EFP400 控制器透气塞断裂

服务通告

NO. MSB2025-5L7-01

EFP400 控制器透气塞。

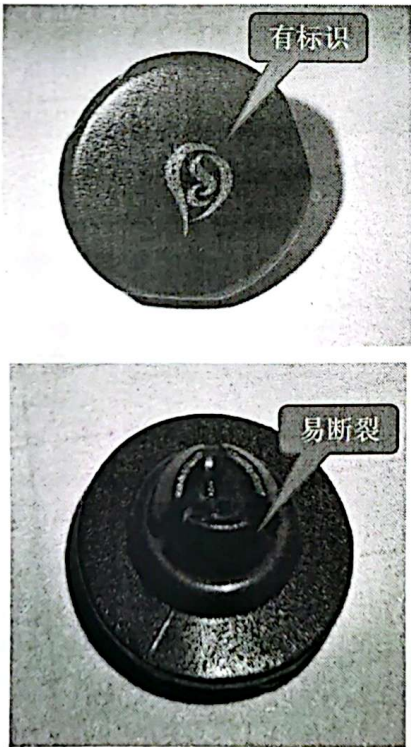
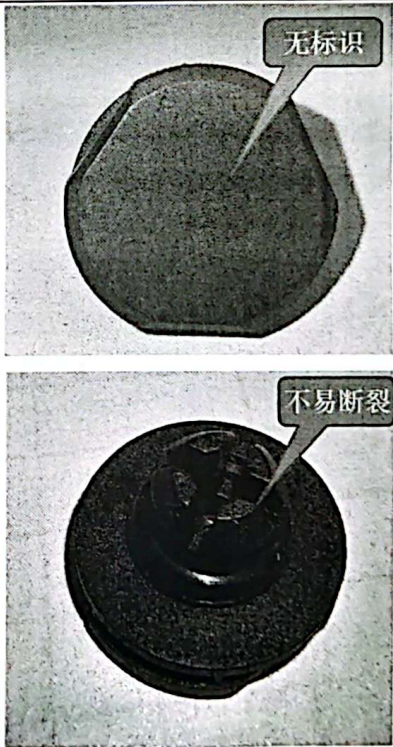
EFP400 控制器透气塞因制造问题有断裂脱落的风险。

故障透气塞	合格透气塞
 有标识 易断裂	 无标识 不易断裂
有脱落风险，外观有如上标识	无脱落风险，外观无标识

3.2.1 透气塞检查及更换

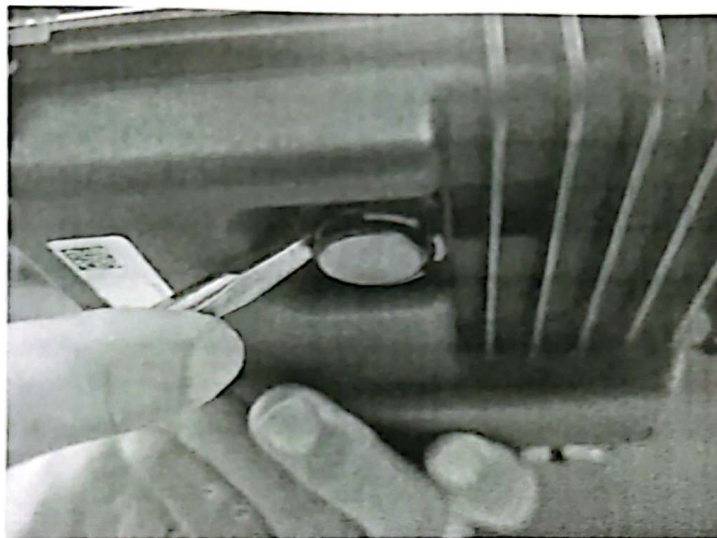
按机号，对透气塞外观进行核对，故障状态的透气塞进行更换。

- a) 将 EFP400 控制器从飞机上取下，拆卸时缓慢松掉线束插头与控制器配合卡扣，不能暴力拆卸，避免损坏线束插头及控制器防脱凸台；
- b) 外观检查透气塞是否脱出，摇动听控制器内部是否有异响并记录；
- c) 将控制器透气塞口朝下，在控制器下方操作台面上使用容器接住透气塞，避免透气塞及断裂物丢失。用小平口螺丝刀（厚度 0.5mm）撬动将透气塞取下；

- d) 检查取下的透气塞完整性，若不完整，需找到其余断裂物，避免断裂物遗留在控制器内；若断裂物遗留在控制器内，可尝试使用内窥镜进行检查，摇晃控制器将断裂物取出，否则联系宗申航发售后人员进行处置；
- e) 取合格透气塞，检查 O 型圈完整性，将透气塞手动按压安装至控制器透气塞口，听见卡扣回弹声则装配到位，用手晃动检查，不松动；
- f) 控制器复装：目测确认线束插头插针孔和控制器插针，对准方向，将线束插头卡扣对准控制器限位凸台，用手顺时针转动线束插头卡扣，直至线束插头插接到位；
- g) 双控制器的发动机，控制器拆、装需和发动机线束接头一一对应，两控制器不可对换位置；
